PROJET DE REMPLACEMENT DU TELESIEGE DE LA FOURNACHE

NOTE EN REPONSE A L'ETUDE D'IMPACT

30/04/19

La position des 10 enneigeurs (9 nouveaux et 1 déplacé) se trouve sur le plan page suivante.

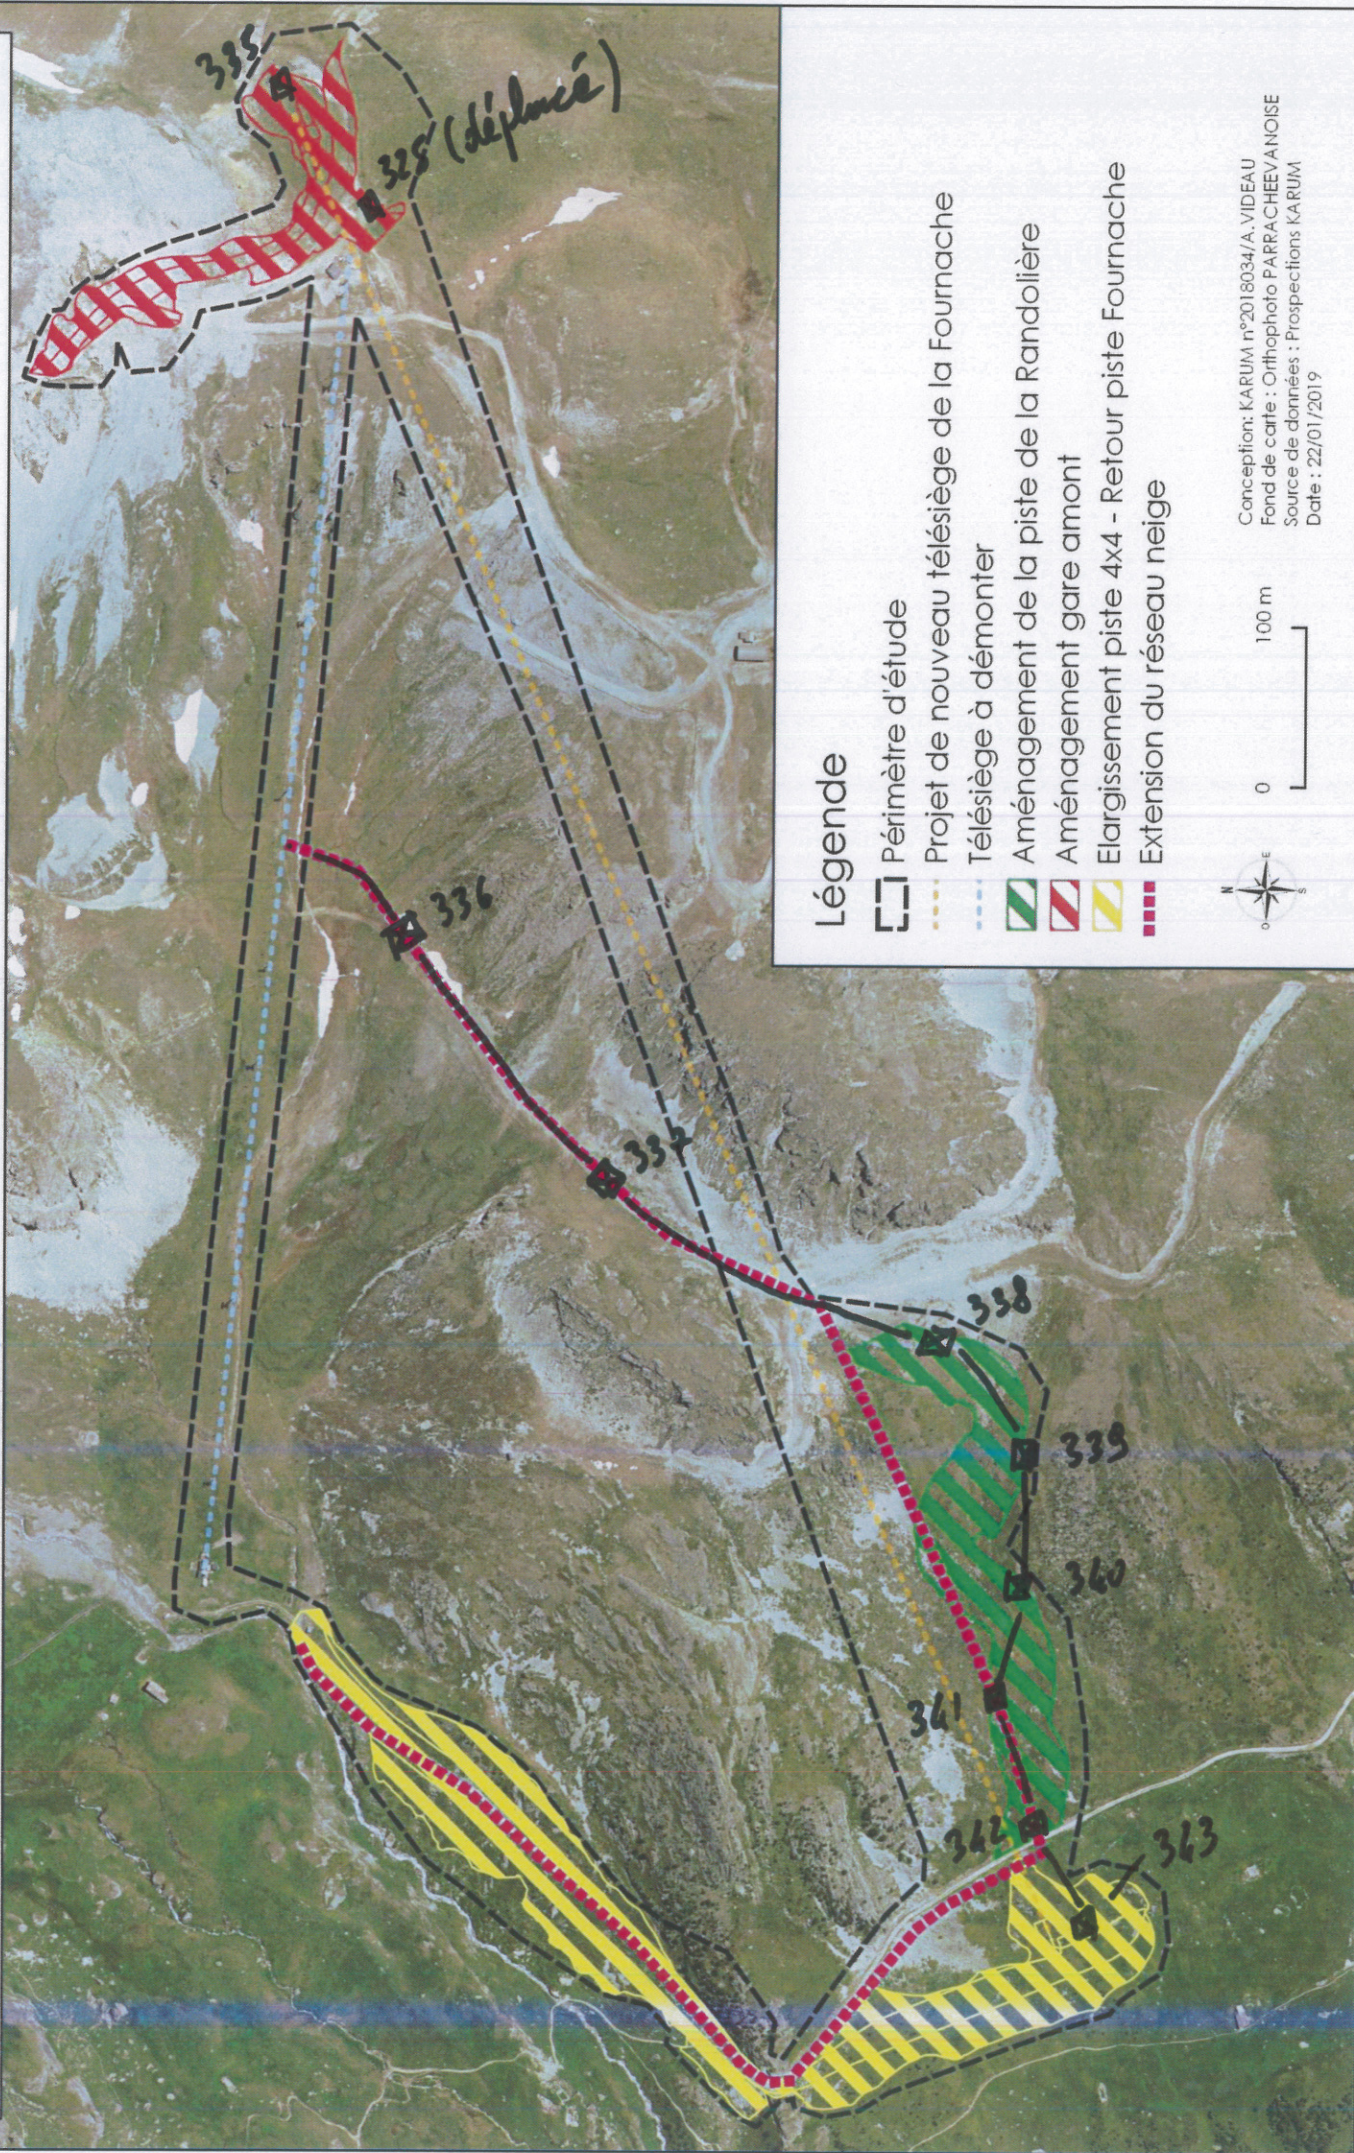
Le projet prévoit une extension du réseau de neige artificielle (p34). Cependant, à aucun endroit du dossier n'est mentionné le positionnement et le nombre des enneigeurs. De même, les volumes d'eau nécessaires à la fabrication de cette neige de culture ne sont pas indiqués.

On peut estimer à 5 000 m³ d'eau supplémentaire le besoin de production de neige de culture. Ce volume d'eau sera prélevé dans la retenue collinaire des Esserènes.

Visuel depuis le Col de la masse : à considérer en tant que vue de référence :

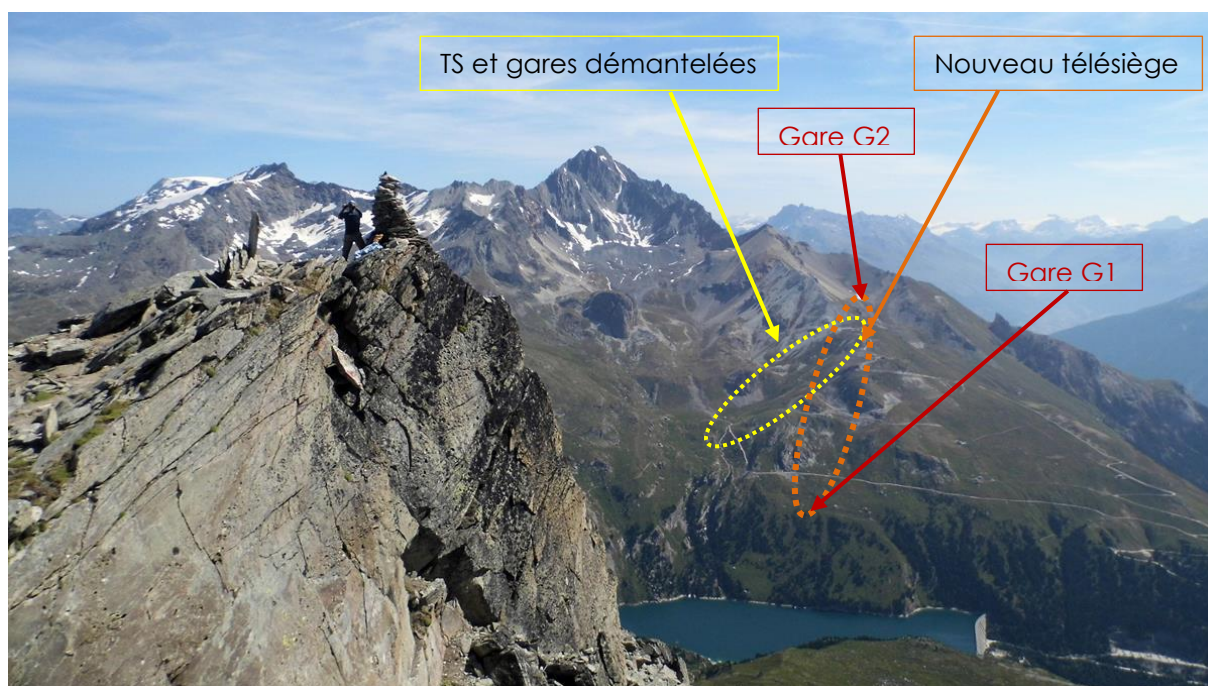
Par ailleurs, l'impact visuel du projet depuis le secteur situé sous le col de La Masse ou depuis les refuges du secteur (Dent Parrachée, Fournache ou Plan sec) n'est pas examiné.

Un éloignement déjà important ne permettra pas d'appréhender de manière aisée les changements sur le secteur de la Fournache. À l'heure actuelle, le télésiège existant est présent dans le cœur du vallon (pointage jaune). Le nouvel appareil sera installé à l'extérieur du vallon (pointage orange) dégageant ainsi le paysage à l'aplomb de la Dent Parrachée. La position des nouvelles gares est précisée.
